ZAPYTANIE OFERTOWE

opracowanie dokumentacji projektowo-kosztorysowej

1. Przedmiot zamówienia: **opracowanie dokumentacji projektowo-kosztorysowej na wykonanie wentylacji nawiewno-wywiewnych oraz przewodów spalinowych dla wszystkich lokali w budynku przy ul. Lubelskiej 4 w Wałbrzychu (w związku ze zmianą z ogrzewania lokalnego na ogrzewanie indywidualne gazowe)- wg załączonych opinii kominiarskich.**

OPINIA

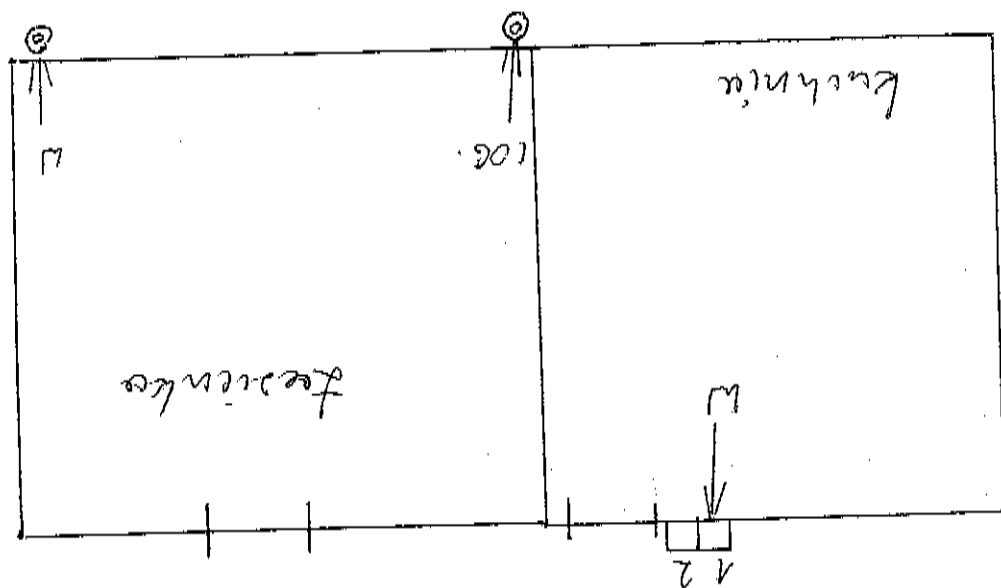
Za zgodnym z projektem instalacji przewidzianych kominowych
niezgodnym z projektem przewidzianych kominowych nie zrealizowano
wentylacji kominowej kotła CO z powodu nieumotywowanej
nieumotywowanej wentylacji kominowej kotła CO z powodu nieumotywowanej
Dla wentylacji kominowej wykorzystanej przestrzeni

1. po dokonaniu proponowanych rozwiązań, należy
zgłosić się do sprawdzenia prawidłowości wykonania

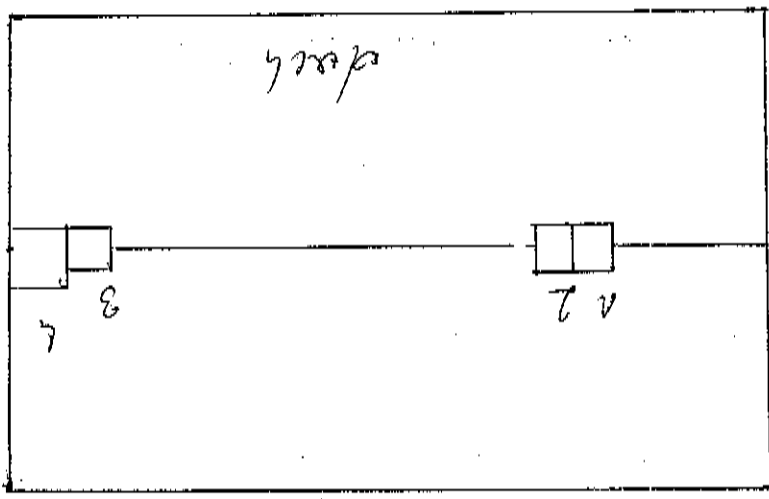
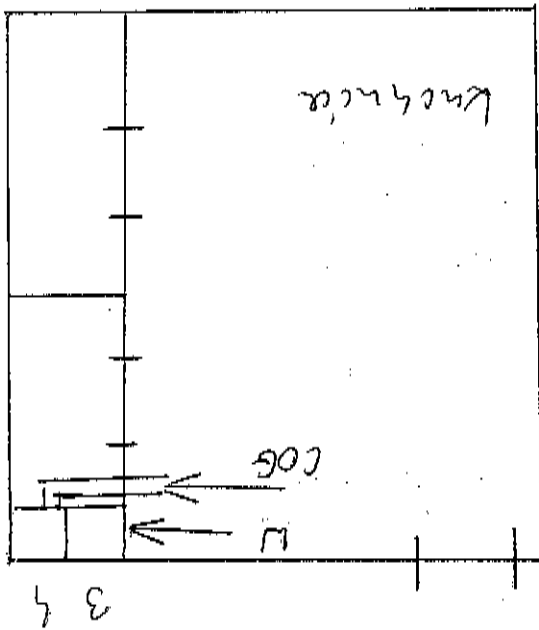
Urządzenie kominowe nr 5 o przekroju $0,25 \times 0,45$ m² łączy się do podłączenia kotła nr 12 po stronie po zamianowaniu w budynku z pominięciem z bieżącej kolumny odprowadzającej wentylację podległej do przewodu nr 3. Należy wykonać wtyczkę przyłącza technicznego.

Inne uwagi: Należy wykonać montaż układu kominowego z przewodem nr 5 oraz zamontować wentylację kotła nr 12 po stronie nr 3.

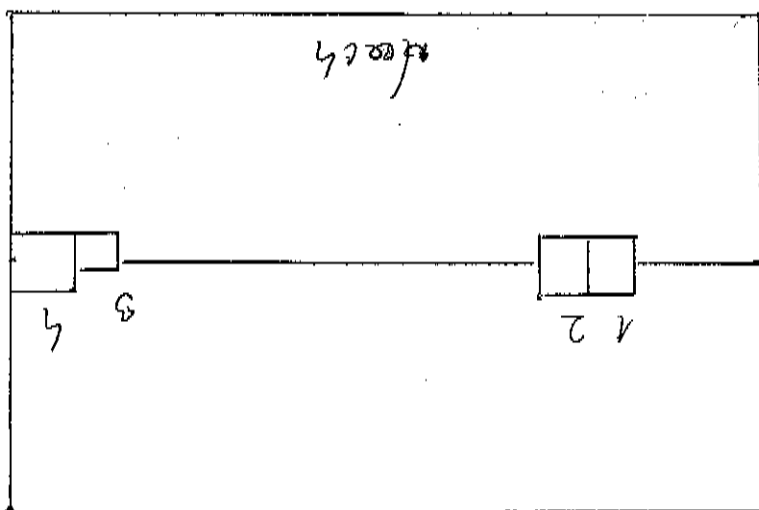
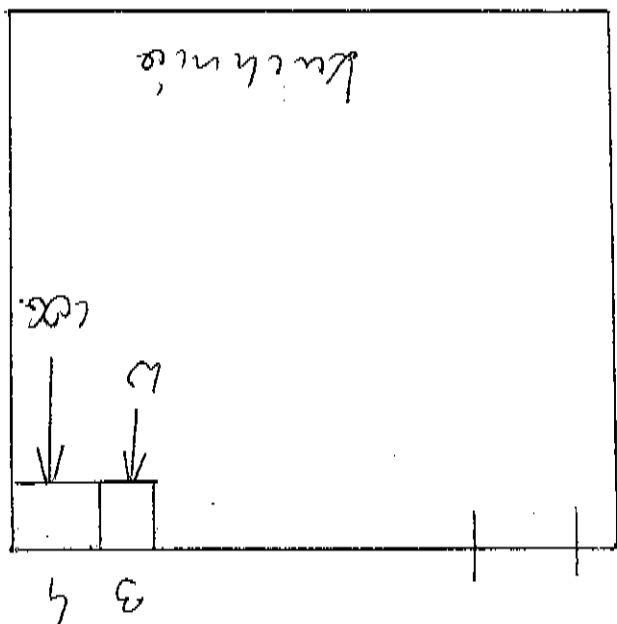
Przebieg kominowy o przekroju 0,25x0,45 m nr 4, należy się do
połączenia kotła C.O. gazowego po zamontowaniu wkładu
kominowego z blachy kruszcowej. Wentylację
podłączyć do przewodu nr 3. Nie wolno wykonywać projektu
technicznego.

Inne uwagi: Należy wymienić i usunąć komin z przewodów nr 4
oraz zamontować wentylację kotłowni w przewodzie nr 3.

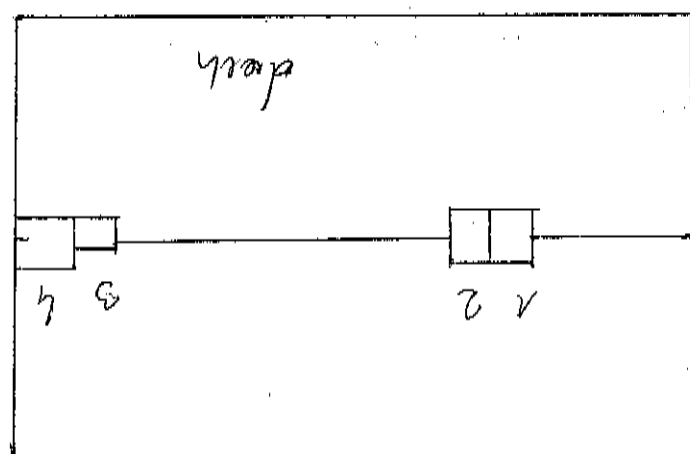
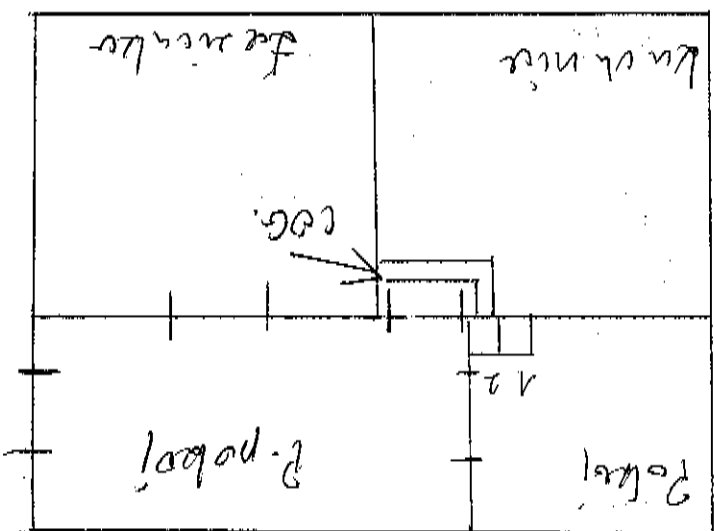
Urządzenie kominowe nr 2 nie spełnia wymagań technicznych kotła
co powoduje zagrożenie bezpieczeństwa i zdrowia ludzi
z uwagi na brak odpowiedniej wentylacji w pomieszczeniu
wg projektu technicznego. Polecenie kominowy nr 2 wycofać
z eksploatacji kuchenia.
